158-я сессия

Предложение по дополнению 16 к Правилам № 50 (габаритные огни, сигналы торможения, указатели поворота для мопедов и мотоциклов)

Представлено Рабочей группой по вопросам освещения и световой сигнализации*

Минимальные горизонтальные (h) и минимальные вертикальные (v) углы распространения света в пространстве

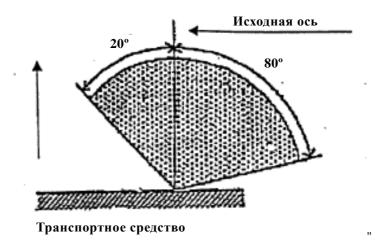
Приложение 1 изменить следующим образом:

Подфарники (для спаренных огней)

$$V = +15^{\circ}/-10^{\circ}$$
